Informazione Tecnica

FAI Testate Motore

Codici interessati: BCH029, BCH030, BCH032 & BCH104

TB0061

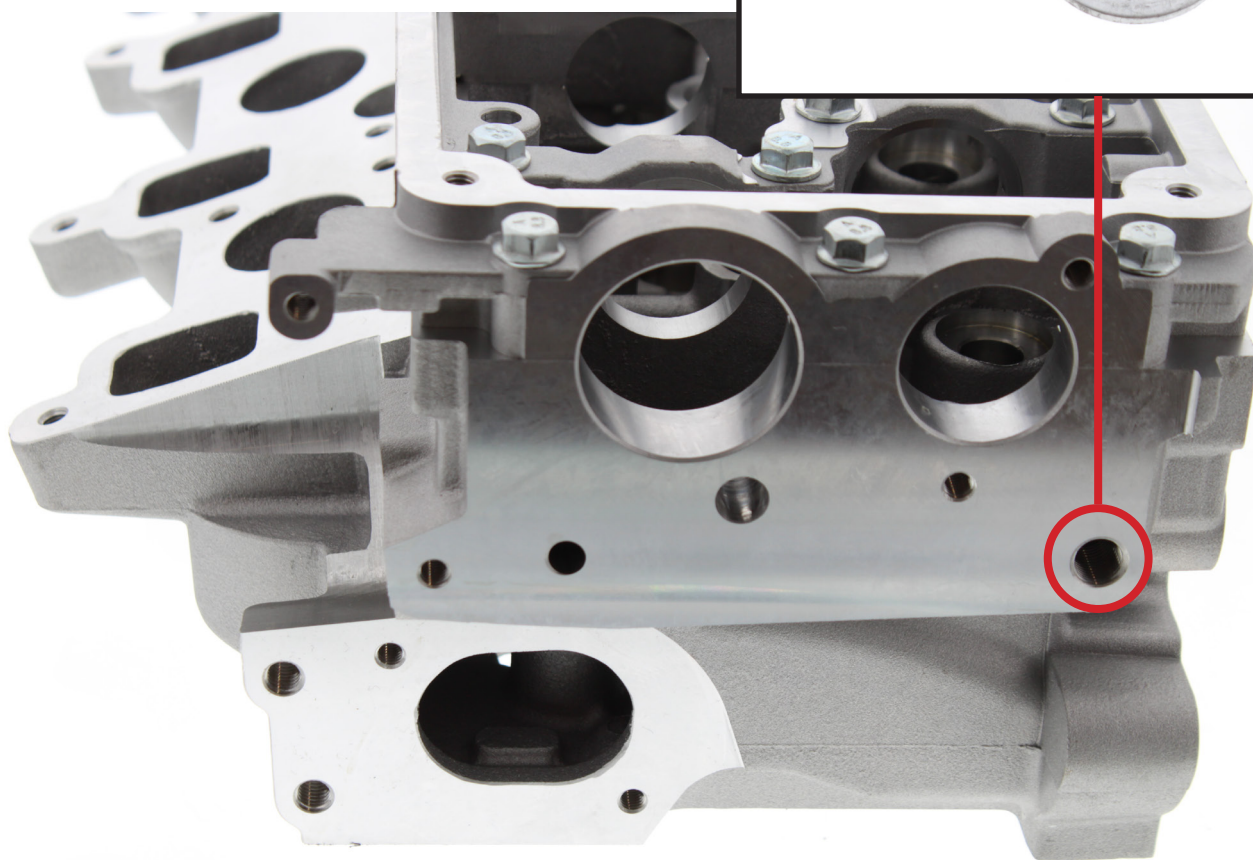
Alcune applicazioni hanno componenti ausiliari che utilizzano il foro di alimentazione dell'olio come mostrato di seguito. Se l'applicazione su cui stai lavorando non richiede questa funzione, il foro deve essere tappato con la vite e la rondella fornite.

In caso contrario, si verificherà una perdita di olio e pressione dell'olio e ulteriori danni, di conseguenza, ciò invaliderà la garanzia FAI.

Attenzione!
Controllare l'installazione
come da figura
